**Generalna Dyrekcja Dróg Krajowych i Autostrad
ul. Wronia 53, 00-874 Warszawa**

dot. uwagi do projektu budowy Północnej Obwodnicy Krakowa (POK)
w ciągu drogi ekspresowej S-52

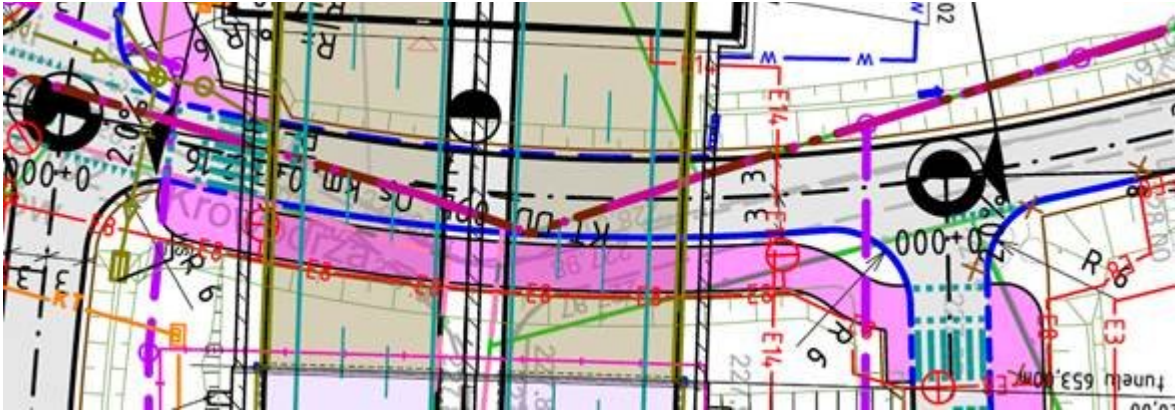
b) Pozostałe odgięcia CPR. W projekcie znajdują się miejsca, gdzie odgina się ciągi rowerowe z promieniem równym 0m.

Przykładem są dwa przejazdy na węźle z DK-7:

Arkusz 2.10:

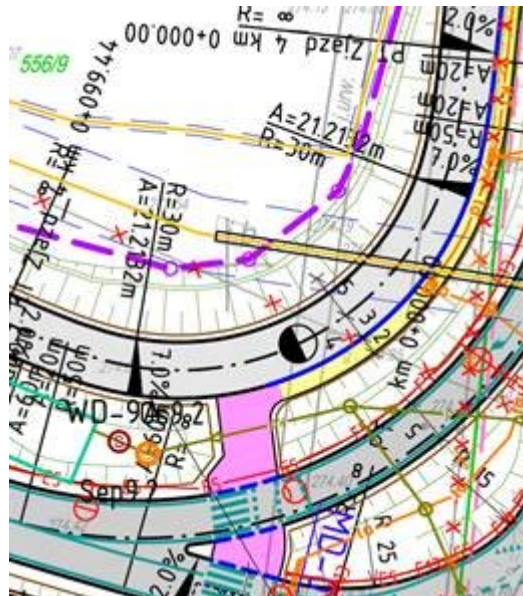
Droga DD-11 – jak rowerzysta jadący drogą DD-11 od strony Węgrzc ma dostać się na początek ciągu pieszo-rowerowego nie zsiadając z roweru? Należy zauważyć, że w tym miejscu ruch rowerowy jest w sposób sensowny prowadzony po drodze dojazdowej, jako obciążonej niedużym ruchem samochodów. W innych częściach projektu na drogach klasy D wydziela się osobne CPR, co jest kompletnie niezrozumiałe.

Arkusz 2.12:

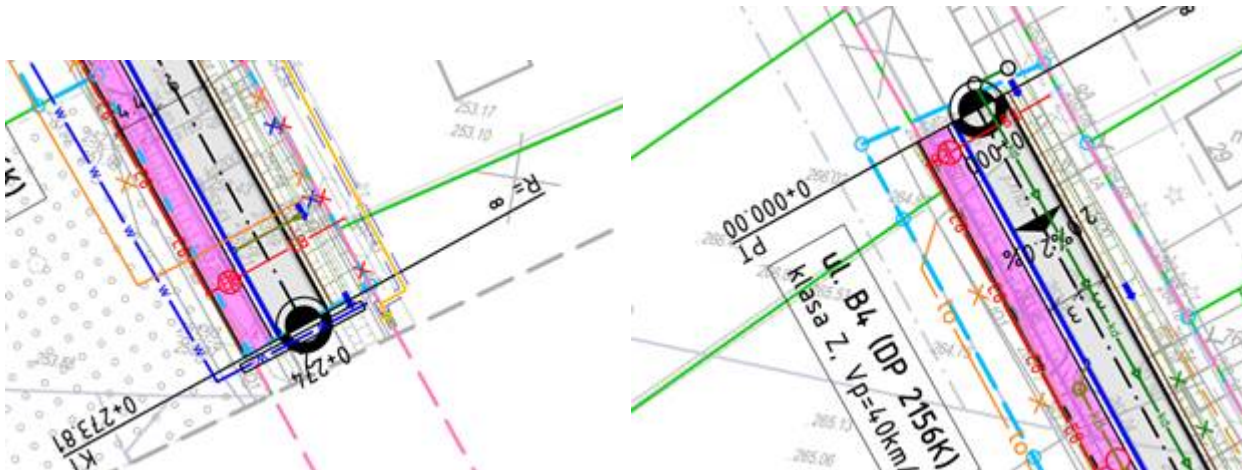
Ulica B-4 – rozwiązanie zakończenia CPR na obu końcach zakresu inwestycji uniemożliwia bezpieczny wjazd na ciąg na jego początku oraz zjazd na jego końcu. Rowerzyści jadący w kierunku północnym będą na krótkim odcinku drogi musieli dwukrotnie przekroczyć jezdnię poza skrzyżowaniem (co jest manewrem niebezpiecznym) w celu skorzystania z ciągu. Jak zwykle, typowym błędem jest tu brak zastosowania obniżonego krawężnika, co dodatkowo utrudnia wjazd.

Arkusz 2.13:

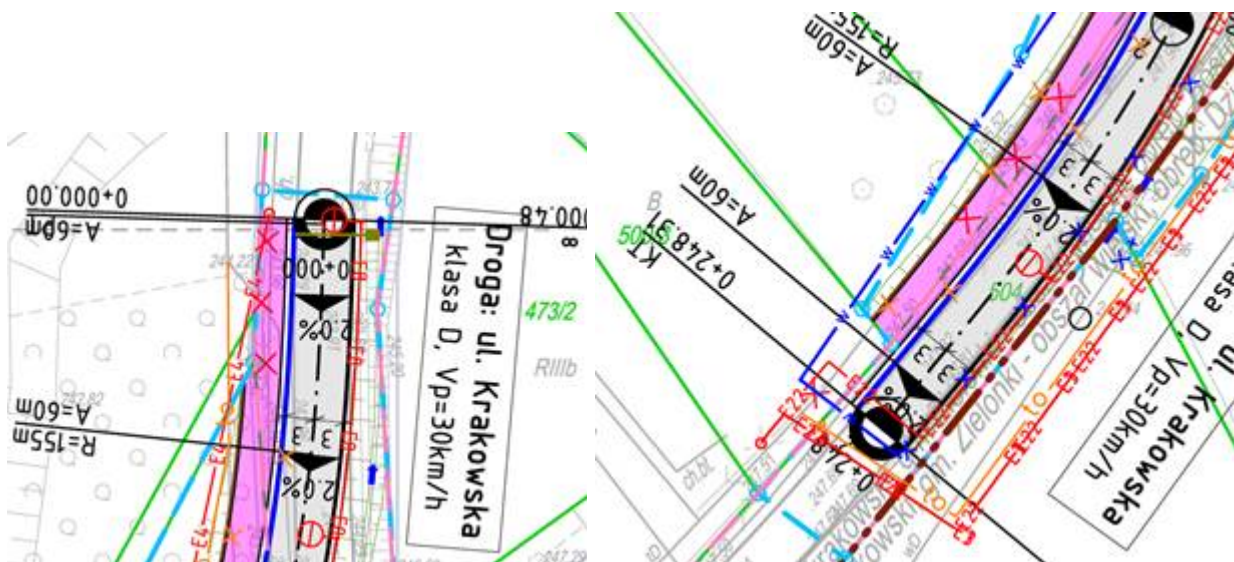
Ulica Krakowska – rozwiązanie zakończenia CPR na obu końcach zakresu inwestycji uniemożliwia bezpieczny wjazd na ciąg na jego początku oraz zjazd na jego końcu. Rowerzyści jadący w kierunku północnym będą na krótkim odcinku drogi musieli dwukrotnie przekroczyć jezdnię poza skrzyżowaniem (co jest manewrem niebezpiecznym) w celu skorzystania z ciągu. Jak zwykle, typowym błędem jest tu brak zastosowania obniżonego krawężnika, co dodatkowo utrudnia wjazd. Niezrozumiałe jest prowadzenie ruchu rowerowego po wydzielonym CPR (i to jeszcze potęgującym potencjalne punkty kolizji) na drodze klasy D o $V_p = 30\text{km/h}$.

Arkusz 2.14:

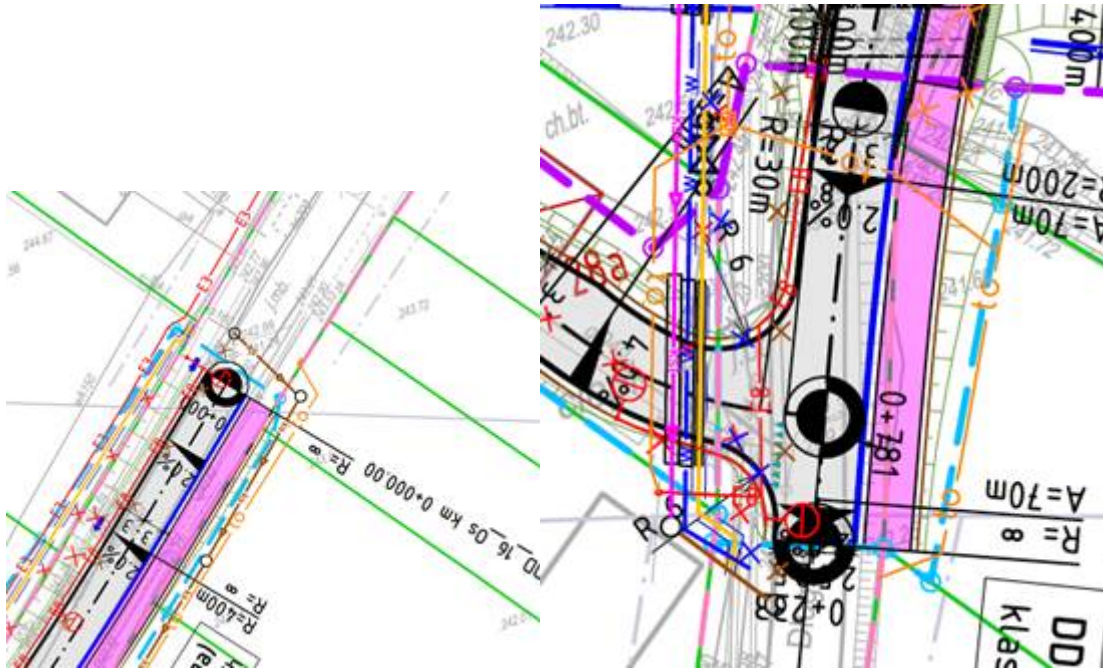
Ulica Długa – rozwiązanie zakończenia CPR na obu końcach zakresu inwestycji uniemożliwia bezpieczny wjazd na ciąg na jego początku oraz zjazd na jego końcu. Rowerzyści jadący w kierunku północnym będą na krótkim odcinku drogi musieli dwukrotnie przekroczyć jezdnię poza

skrzyżowaniem (co jest manewrem niebezpiecznym) w celu skorzystania z ciągu. Ponadto, rowerzysta jadący ciągiem pieszo-rowerowym od strony północnej, nie ma możliwości bezpiecznego skrętu w drogę DD-15. Jak zwykle, typowym błędem jest tu brak zastosowania obniżonego krawężnika, co dodatkowo utrudnia wjazd. Niezrozumiałe jest prowadzenie ruchu rowerowego po wydzielonym CPR (i to jeszcze potęgującym potencjalne punkty kolizji) na drodze klasy L o $V_p = 30\text{km/h}$.
